**Avis délibéré de la mission régionale
d'autorité environnementale
Hauts-de-France**

**sur le projet de centrale photovoltaïque et la déclaration de
projet portant mise en compatibilité du plan local d'urbanisme
de la commune d'Auby (59)**

n°MRAe 2025-8621

Figure 1 : Plan de masse en date du 05/05/2022 – donnée NALA

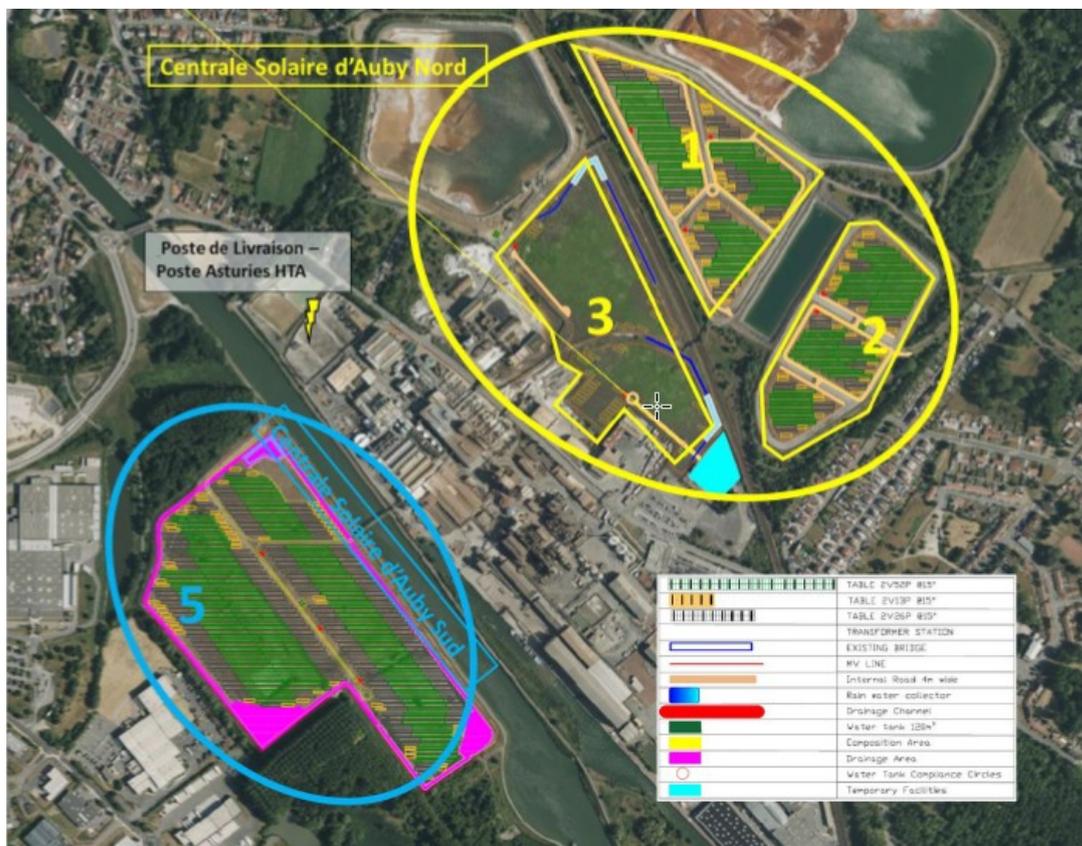
Par ailleurs, la numérotation des différentes zones du projet diffère selon les pièces du dossier, ce qui nuit à la compréhension du dossier (par exemple, page 16 du fichier numérique des annexes, la zone 4 correspond à la zone 3 faisant l'objet d'un permis d'aménager).

Numérotation des zones selon p 16 du fichier informatique des annexes. La zone 4 correspond à la zone 3 dans l'étude d'impact.

Numérotation des zones selon p 454 du fichier informatique des annexes. La zone 4 est celle située au nord-est et correspond à une partie de la zone 2 dans l'étude d'impact.

L'autorité environnementale recommande de revoir la qualité et la cohérence du dossier et de joindre systématiquement des sommaires actifs.

Cartographie des sites pollués (page 92), avec un secteur d'étude inexact, correspondant à la zone 3 de la cartographie suivante alors que le projet s'implante sur les zones 1, 2, 3 et 5 (cf. cartographie infra).

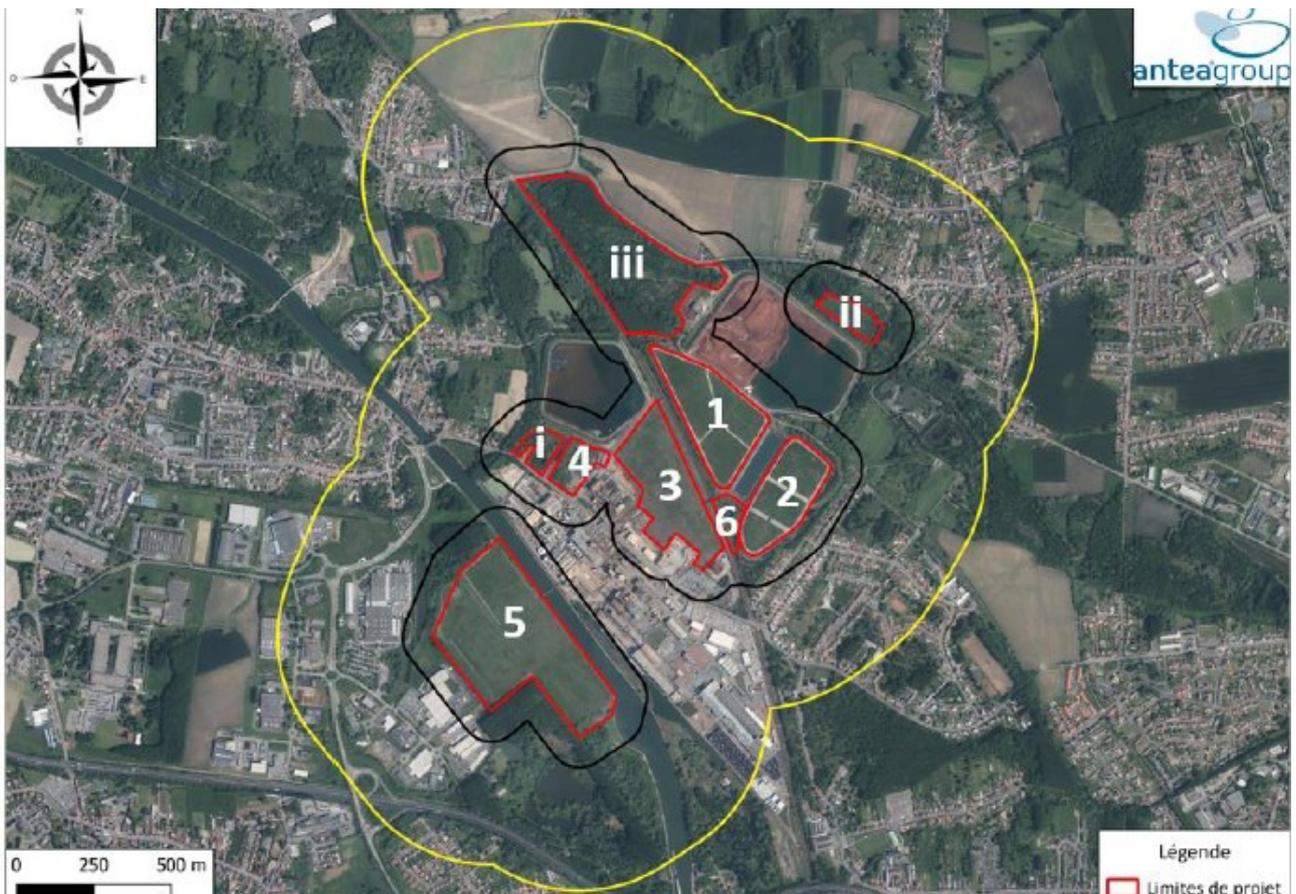
Le chapitre relatif à la qualité des sols doit être complété car il se limite à l'identification des sites Basias et Basol alors que l'étude d'impact fait état (page 75 et suivantes) de l'historique des différentes zones du projet, avec les zones 1, 2 3 et 5 qui sont polluées et/ou ont accueilli des déchets. Ainsi la synthèse des enjeux (page 92) fournit une synthèse des enjeux qui n'est pas exhaustive et sur une emprise inexacte.

- *de revoir le volet relatif à la pollution des sols afin de joindre des cartographies cohérentes par rapport à l'emprise du projet et permettant d'identifier sans ambiguïté les secteurs concernés par des enjeux de pollution ;*
